改善箇所説明図

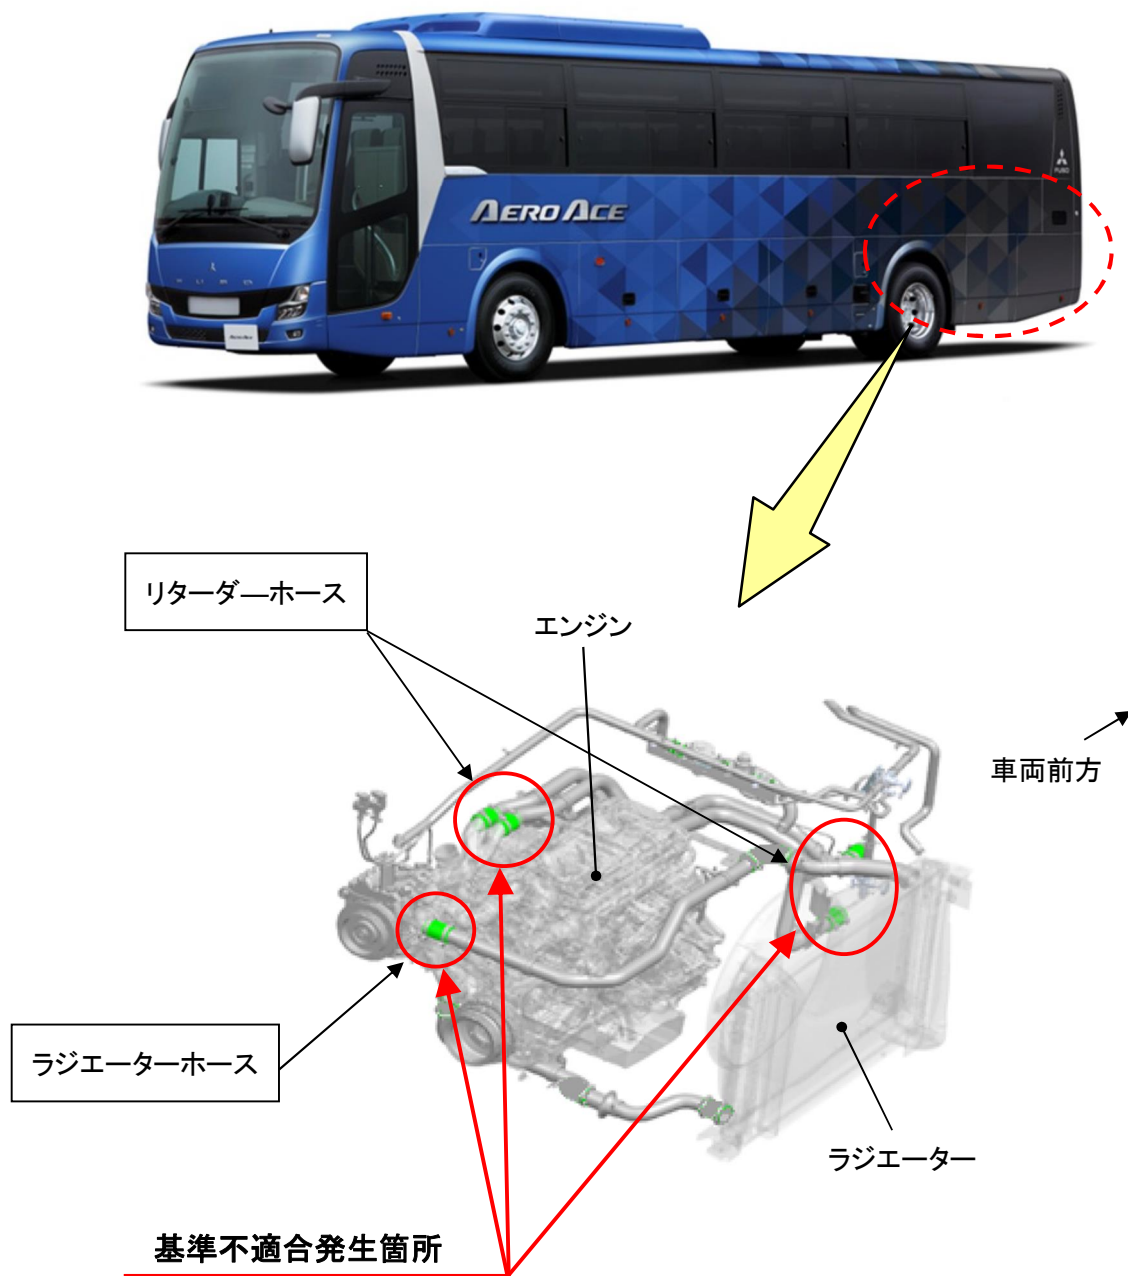
大型観光バスのリターダーホースおよびラジエーターホースにおいて、補強方法が不適切なため、補強糸と母材ゴムの密着力が不足しているものがある。そのため、ホース内冷却水の圧力変動によって補強糸が摩耗して破断すると、当該ホースが破損して冷却水が漏れるおそれがある。

全車両、リターダーホースとラジエーターホースを対策品に交換する。

識別：作業完了車には、ラジエーターホースの上面に白色ペイントを塗布する。
